Добавление 42: Правила № 43

Пересмотр 4 – Поправка 2

Дополнение 6 к поправкам серии 01 – Дата вступления в силу: 19 июля 2018 года

Единообразные предписания, касающиеся официального утверждения безопасных стекловых материалов и их установки на транспортном средстве

Рис. 4.1

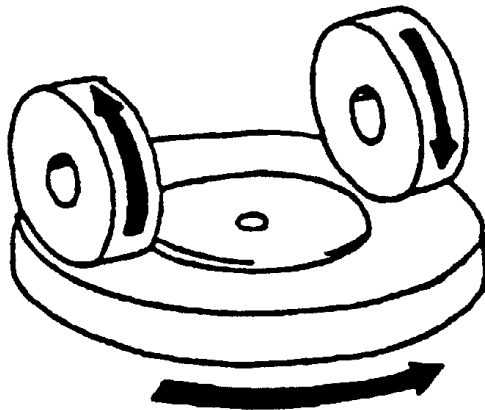
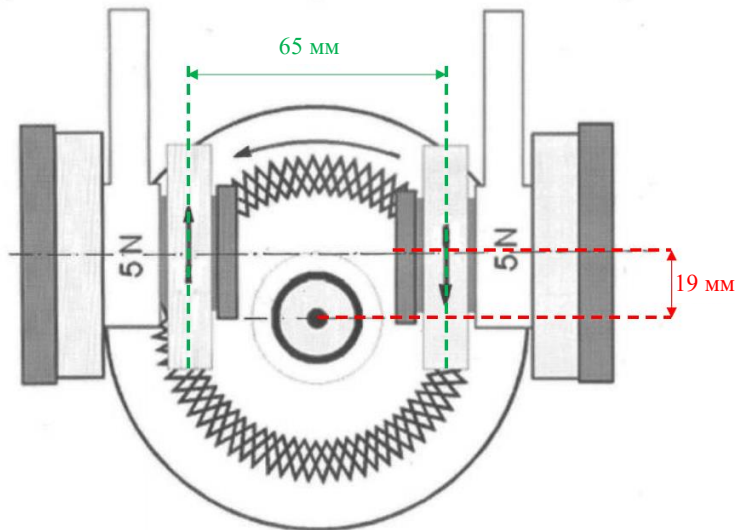
Пункты 4.1.1–4.1.2 изменить следующим образом (с изменением также нумерации рис. 4 на 4.1 и включением нового рис. 4.2):

«4.1.1 Приспособление для испытания на абразивную стойкость¹, схематически изображенное на рис. 4.1 и 4.2, состоит из следующих элементов:

шарикоподшипниках; каждый ролик оказывает на испытательный образец давление, соответствующее массе 500 г. Расстояние между внутренними сторонами валиков составляет $52,4 \text{ мм} \pm 1,0 \text{ мм}$ (что соответствует расстоянию между симметричными плоскостями валиков, равному $65,1 \text{ мм}$). Горизонтальное смещение виртуальной линии, которая проходит через обе оси валиков, по отношению к оси вращающегося диска составляет $19,05 \text{ мм} \pm 0,30 \text{ мм}$;

- с) система вакуумного отсоса (на рис. 4.1 и 4.2 не изображена) и всасывающий наконечник для удаления отходов и абразивных частиц с поверхности испытательного образца в процессе испытания. Высота всасывающего наконечника должна регулироваться, а диаметр наконечника должен составлять 11 мм.

Рис. 5.1
Прибор для измерения уменьшения света

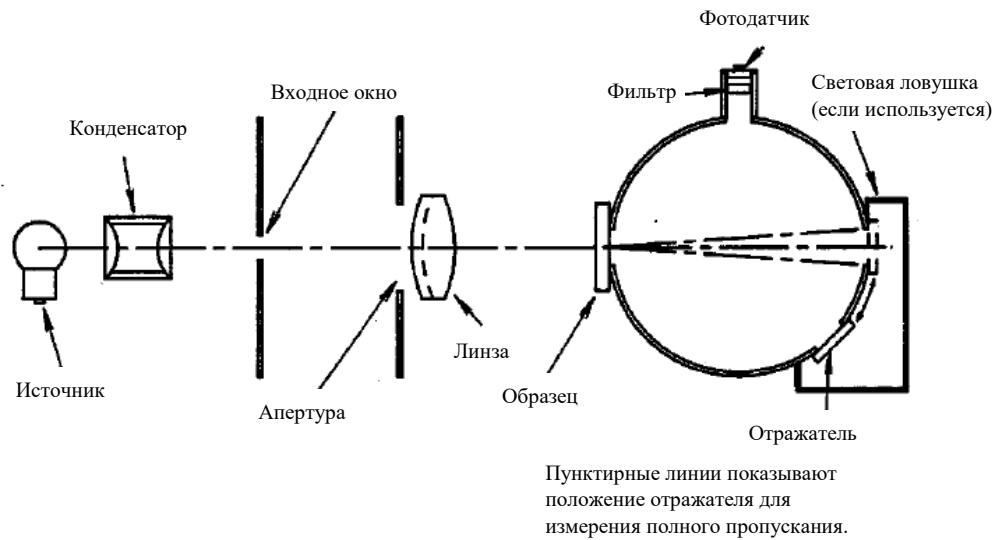
«4.1.3 Прибор для измерения уменьшения видимости⁷ показан схематично на рис. 5.1 и состоит из:».

Пункты 4.1.4 и 4.1.5 изменить следующим образом (см. также рис. 5.1):

«4.1.4 Осветить испытательный образец в значительной мере однонаправленным пучком света; максимальный угол, который может образовать любой луч этого пучка с осью пучка, не должен превышать 0,05 радиана (3°). Этот пучок не должен выходить за пределы ни того, ни другого отверстия этой сферы.

Когда испытательный образец установлен против входного отверстия интегрирующей сферы, угол между перпендикуляром и испытательным образцом и линией, соединяющей центры входного и выходного отверстий, не должен превышать 0,14 радиана (8°).

Рис. 5.2
Вращающийся диск приспособления для проведения испытания на абразивную стойкость, установленный под углом 45° по отношению к передней части машины

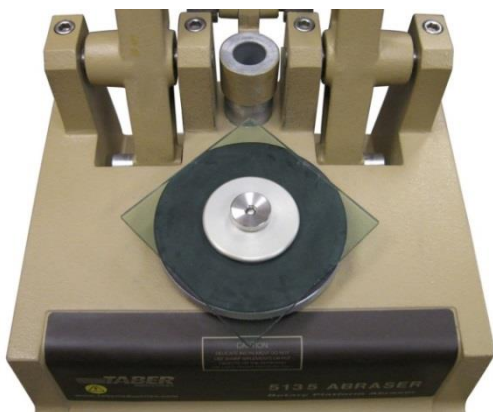
Включить новые пункты 4.4.4–4.4.6 следующего содержания (включив также новый рис. 5.2):

Испытательный образец помещают на вращающийся диск приспособления для проведения испытания на абразивную стойкость стороной, подлежащей абразивной обработке, вверх. Испытательный образец устанавливают под углом 45° по отношению к передней части машины, как показано на рис. 5.2. Образец закрепляют с помощью прижима и гайки. На приспособление для испытания на абразивную стойкость устанавливают нагрузку, соответствующую общей нагрузке, равной 500 г (в расчете на ролик). Опускают всасывающий наконечник и устанавливают его на высоте 1 мм над поверхностью образца с помощью плоского щупа толщиной 1 мм или цилиндрического щупа диаметром 1 мм. После установки высоты всасывающего наконечника убедиться в том, что задний отводящий наконечник не касается поверхности испытательного образца.

«Рис. 2а:
 Уменьшенная испытательная зона «В» (на примере транспортного средства с левосторонним расположением руля) – верхняя зона затемнения, определенная в пункте 2.4.2.2

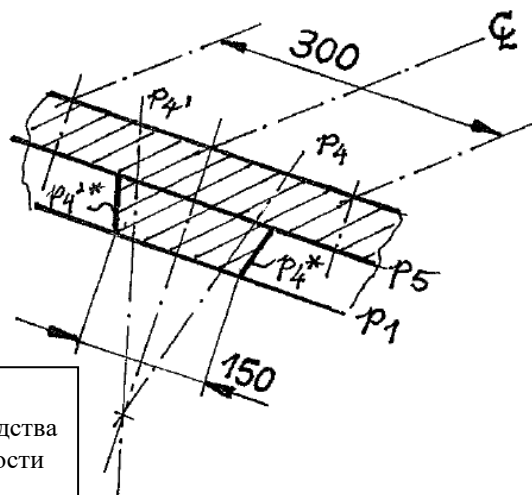
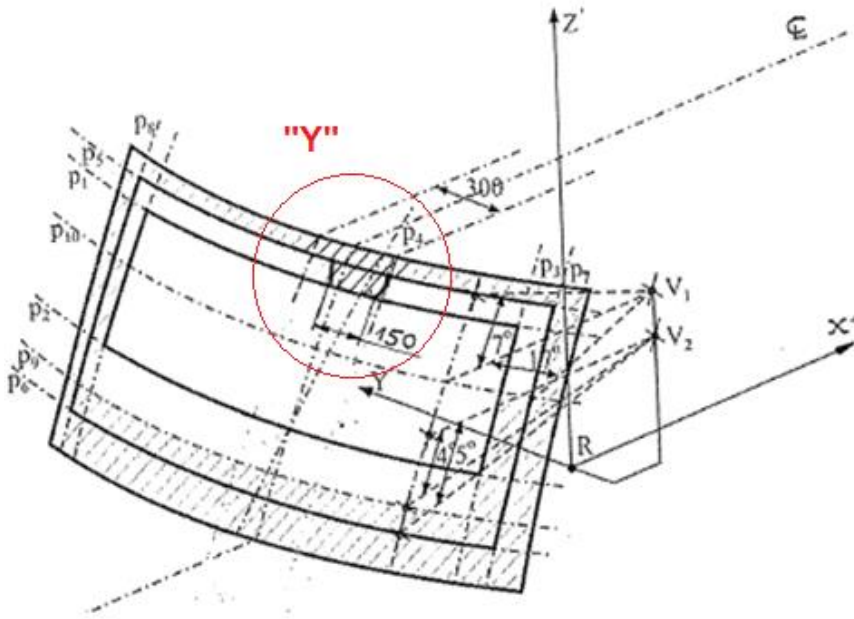
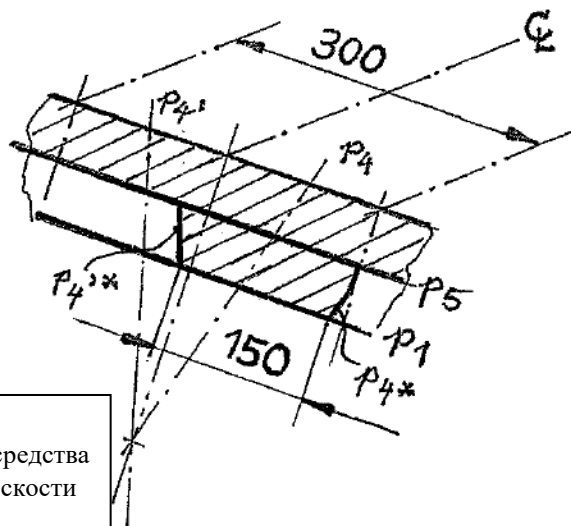
Приложение 21, рис. 2а изменить следующим образом:
